**RESOLUCIÓN No. 0542  
(05 DE MARZO DE 2025)****POR LA CUAL SE OTORGA UN PERMISO DE OCUPACION DE CAUCES Y SE  
TOMAN OTRAS DETERMINACIONES**

POC-00135-24 (UF4-72) – Respuesta Radicado 2025-E 2582  
POC-00137-24 (UF4-73) – Respuesta Radicado 2025-E 2586  
POC-00138-24 (UF4-71) – Respuesta Radicado 2025-E 2585.

**Figura No. 11. Esquema de Solución Hidráulica Propuesta UF4\_73.**

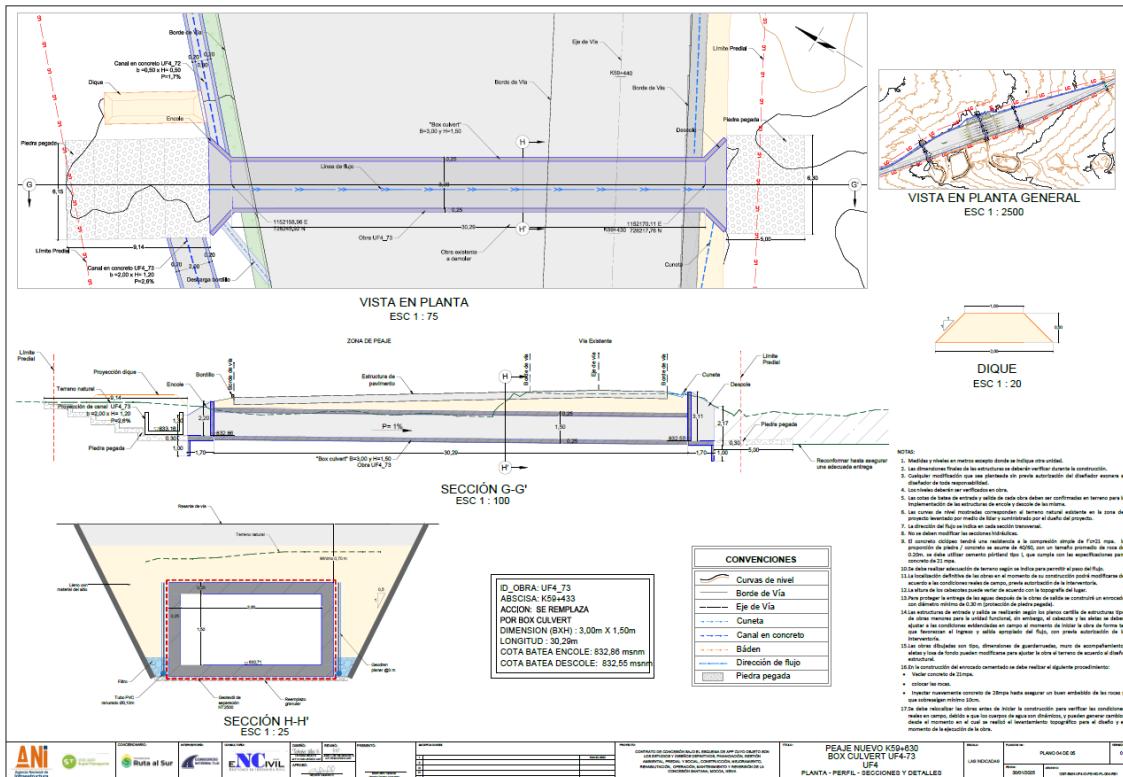
La obra hidráulica UF4\_73 se encuentra localizada en el K59+433, la cual consiste en dos alcantarillas una con diámetro de 0,6m y otra de 0,9m con una longitud de 12,85 m, la cual requiere ser reemplazada por un box culvert de 3,0 m x 1,5 m de alto y 30,29 m de longitud, para atravesar la zona dura del peaje proyectado. (ver Figura 11).

Figura 49. Tramo y Secciones Transversales Condiciones Proyectadas

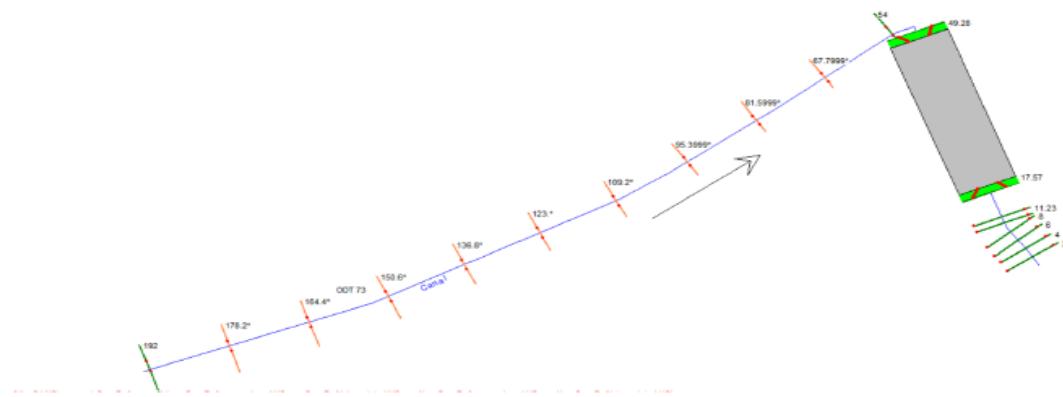
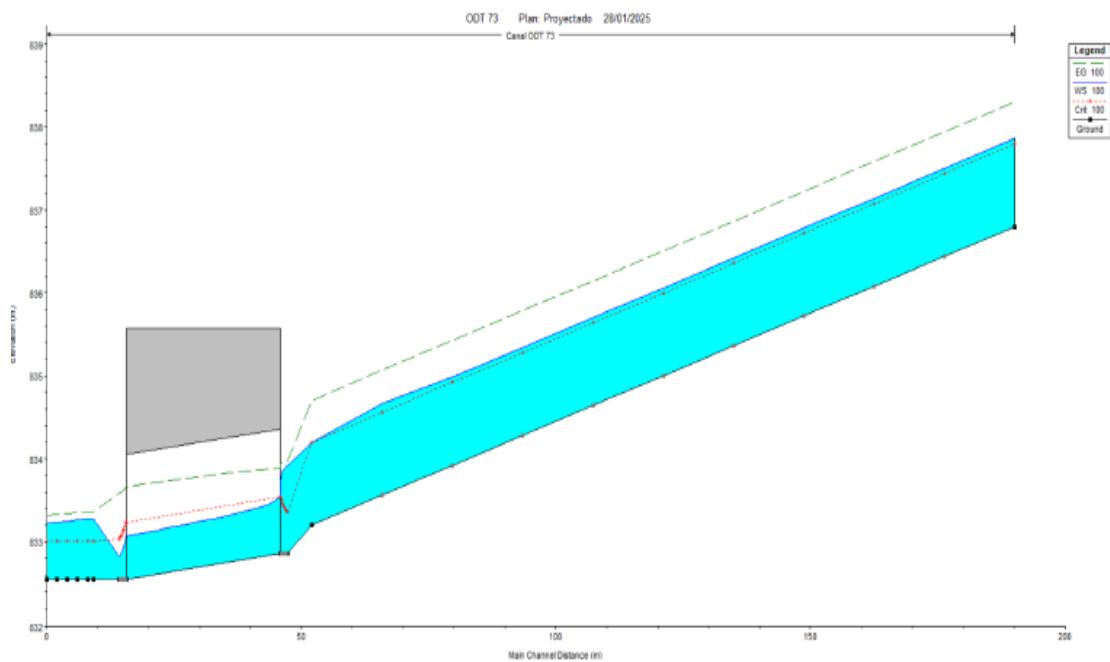
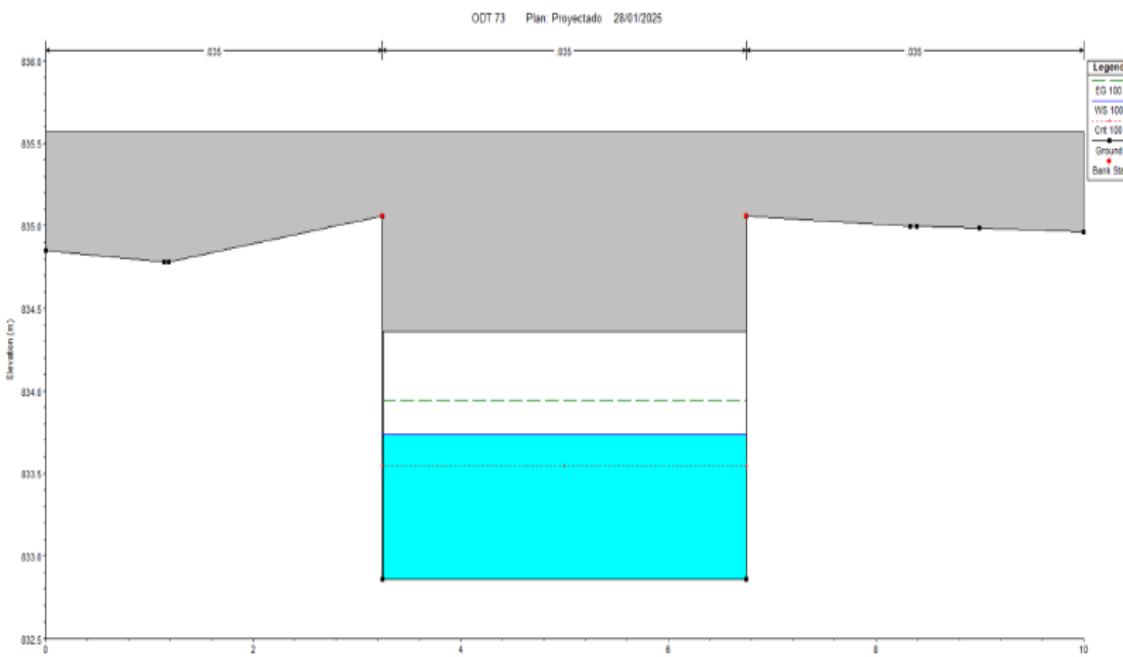
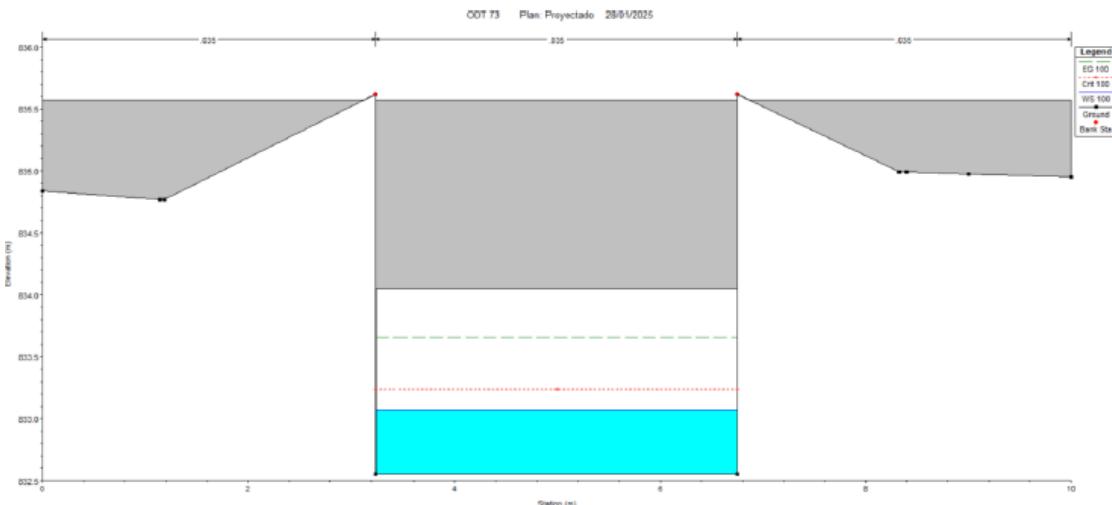
*El componente hidráulico del drenaje natural comprende dos escenarios: condiciones actuales, e implantación de la estructura propuesta. En el análisis de estos escenarios, se verificó que la estructura existente no cuenta con la capacidad hidráulica necesaria que garantice el paso de caudales máximos asociados a un período de retorno de 100 años, lo que genera un remanso aguas arriba por sus velocidades bajas. En contraste, la obra propuesta permite el transito libre del flujo, eliminando el remanso que actualmente se genera. En estas condiciones alteradas, no es posible garantizar que la velocidad del flujo se mantenga por debajo del 10% en comparación con las condiciones originales sin alteración.*

*Se considera que los componentes hidrológico e hidráulico cumplen con los requerimientos técnicos de la GUÍA TÉCNICA DE CRITERIOS PARA EL ACOTAMIENTO DE LAS RONDAS HÍDRICAS EN COLOMBIA (MADS, 2018), para las modificaciones considerables en la morfología de este sistema lótico, en el periodo de retorno de 100 años, que generaría la implementación del Box Culvert de 3.0 m x 1.5 m y 30.29 m de longitud.*

Figura 58. Socavación General UF4\_73

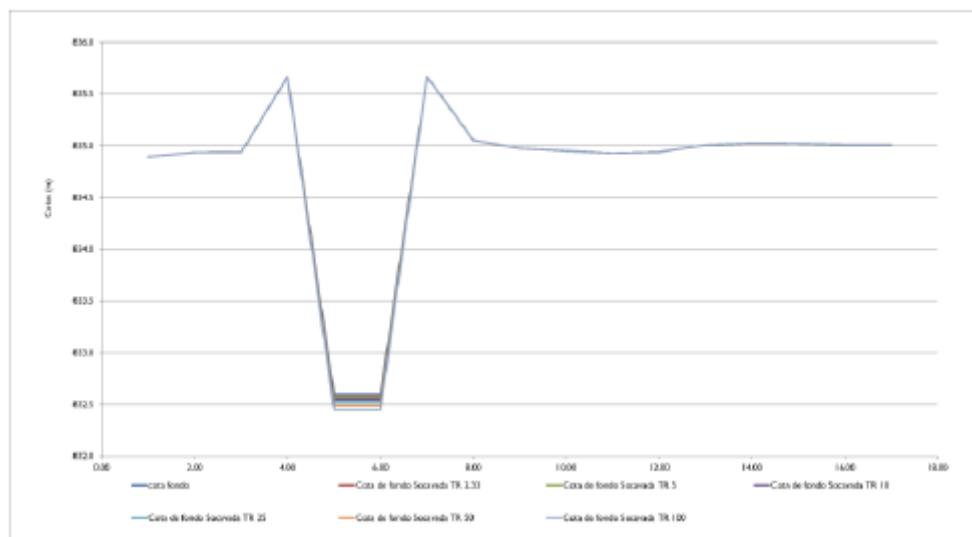
Obra	Sección	Profundidad de Socavación para Cada Período de Retorno [m]					
		TR 2.33	TR 5	TR 10	TR 25	TR 50	TR 100
UF4_70	12.32	0.00	0.00	0.00	0.00	0.00	0.00
UF4_71	5	0.00	0.00	0.00	0.00	0.00	0.00
UF4_72	41.09	0.00	0.00	0.00	0.00	0.00	0.00
UF4_73	17.12	0.02	0.03	0.05	0.08	0.11	0.15
